**AVIS RELATIF À LA PROTECTION
CONTRE LES EVENTUELS EFFETS NOCIFS ET NUISANCES
PROVOQUÉS PAR LES RAYONNEMENTS NON IONISANTS
GÉNÉRÉS PAR DES ANTENNES ÉMETTRICES STATIONNAIRES**

Commune : FONTAINE-L'EVEQUE - Exploitant : ORANGE

Référence exploitant : 668C1_1/32668C1_1/42668C1_1/52668C1_1

Rapport n° 2255 / 2025

Figure 1 : Vue en plan des lieux de séjour et des points de contrôle

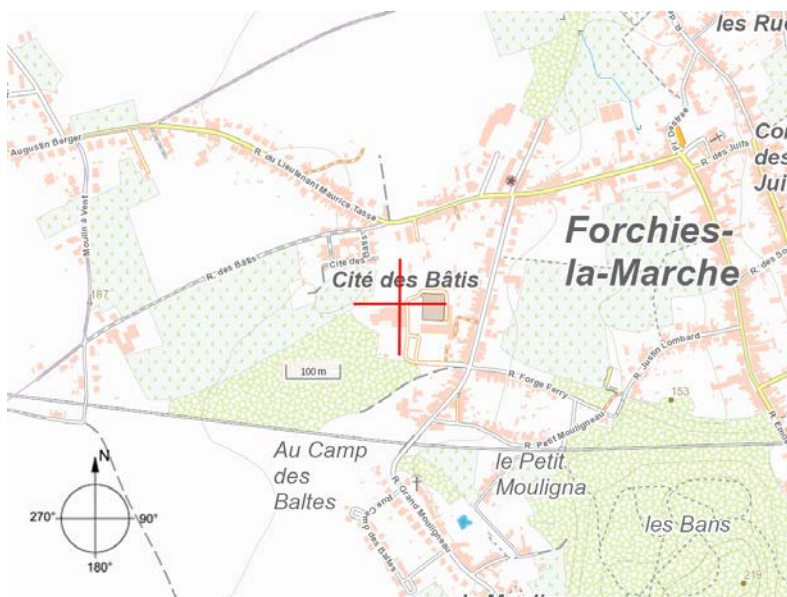
Les fréquences d'émission, la puissance rayonnée par chacune des antennes et leur gain permettent de déterminer le rayon de la zone à analyser. Tout dépassement de la limite par installation est exclu en dehors de cette zone. Le tableau 2 reprend les 35 LS² pour lesquels l'indice d'exposition est le plus élevé. Les différentes colonnes indiquent :

- le numéro du point de contrôle repris sur un des plans de la figure 1;
- le numéro du LS dans lequel se trouve le point de contrôle de la 1^{ère} colonne ;
- l'atténuation d'obstacle prise en compte pour le calcul de l'indice d'exposition dans le LS ;
- le résultat du calcul de l'indice d'exposition.

N° point de contrôle	LS	Atténuation (dB)	Indice d'exposition relatif à la limite par installation IE_i
25	LS19	3,0	0,275
29	LS22	3,0	0,175
4	LS02	3,0	0,140
30	LS23	3,0	0,140
27	LS21	3,0	0,125
26	LS20	3,0	0,124
28	LS22	3,0	0,119
9	LS04	3,0	0,116
10	LS05	3,0	0,103
34	LS27	3,0	0,096
33	LS26	3,0	0,090
39	LS31	3,0	0,090
12	LS06	3,0	0,090
40	LS32	3,0	0,087
42	LS34	3,0	0,086
41	LS33	3,0	0,085
44	LS36	3,0	0,082
43	LS35	3,0	0,082
14	LS08	3,0	0,074
11	LS06	3,0	0,070
24	LS18	3,0	0,068
23	LS17	3,0	0,065
32	LS25	3,0	0,065
38	LS30	3,0	0,064
13	LS07	3,0	0,064
17	LS11	3,0	0,061
22	LS16	3,0	0,061
37	LS29	3,0	0,059
15	LS09	3,0	0,059
18	LS12	3,0	0,058
5	LS02	3,0	0,058
35	LS28	3,0	0,058
19	LS13	3,0	0,057
31	LS24	3,0	0,055
36	LS29	3,0	0,055

En ce qui concerne les antennes de l'installation mentionnées dans le tableau 1, la distance maximale à laquelle la limite pourrait être atteinte, à l'extérieur, est égale à 85,8 m. S'il n'y a pas de LS à une distance inférieure, les antennes respectent forcément la limite d'immission.

Dans le cas des LS situés à l'intérieur des bâtiments, une atténuation d'obstacle est prise en compte et il en résulte que la distance maximale à laquelle la limite pourrait être atteinte se réduit à 61,3 m.

Les résultats de l'évaluation décrite au paragraphe 4 indiquent que les antennes émettrices stationnaires de l'installation faisant l'objet du présent avis ne produisent pas, dans un lieu de séjour, un rayonnement électromagnétique maximum supérieur aux limites fixées à l'article 4 du décret.

En conclusion, les antennes émettrices stationnaires faisant partie de l'installation référencée dans le paragraphe 2 et dont les caractéristiques techniques sont résumées dans le tableau 1 **respectent les limites d'immission** fixées à l'article 4 du décret du 8 décembre 2022 (M.B. du 16.12.2022) modifiant le décret du 3 avril 2009 relatif à la protection contre les éventuels effets nocifs et nuisances provoqués par les rayonnements non ionisants générés par des antennes émettrices stationnaires.
